**Avis délibéré de la Mission Régionale d'Autorité environnementale
de Nouvelle-Aquitaine
sur le projet de renouvellement d'autorisation et l'extension
de la carrière « Quartier du Clerc » à La Brousse (17)**

n°MRAe 2023APNA1

dossier P-2022-13392

Localisation du projet : Commune de La Brousse (17)
Maître(s) d'ouvrage(s) : Société SECAB
Avis émis à la demande de l'Autorité décisionnaire : Préfet de la Charente-Maritime
En date du : 15 novembre 2022
Dans le cadre de la procédure d'autorisation : Autorisation environnementale
L'Agence régionale de santé et le préfet de département au titre de ses attributions dans le domaine de l'environnement ayant été consultés.

Plan de remise en état du site – extrait étude d'impact page 229

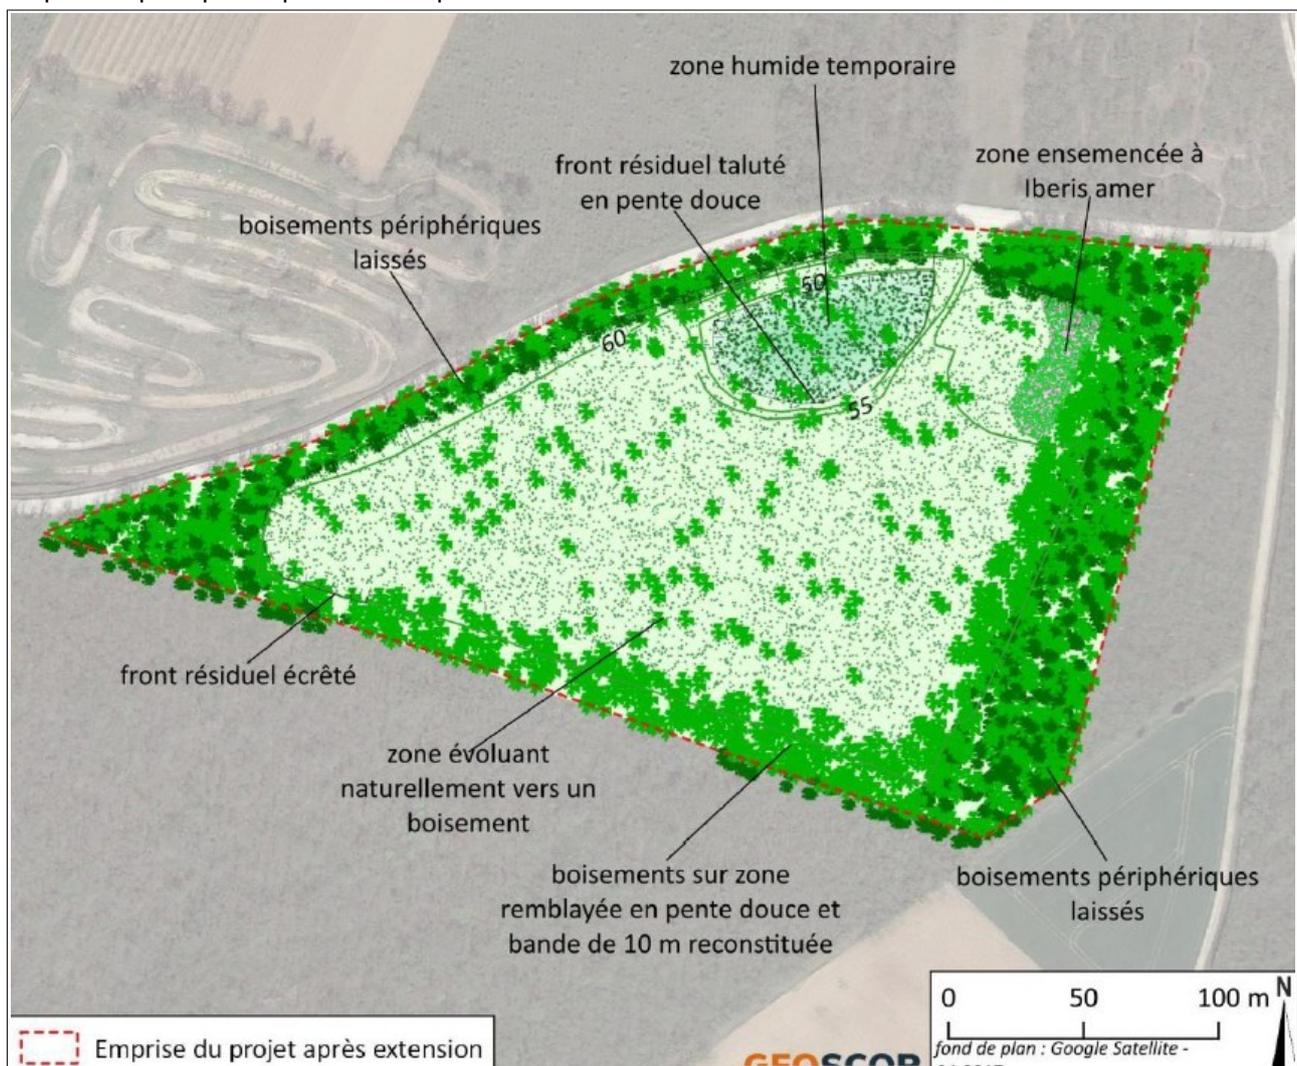
- en pages 228, le principe retenu est de faire évoluer progressivement le site vers un boisement de feuillus, conformément à la carte ci-après ;
- en revanche, en page 230, une finalité de mise en culture d'une partie du terrain est évoquée, permise par la mise à niveau du terrain.

Pour une bonne information du public, la MRAe demande au porteur de projet de clarifier les modalités effectives de remise en état, qui figureront par ailleurs dans la décision d'autorisation du projet. Si la remise en état n'était pas exclusivement tournée vers la reconstitution d'une zone boisée, l'étude d'impact devrait être actualisée concernant l'évaluation des incidences.
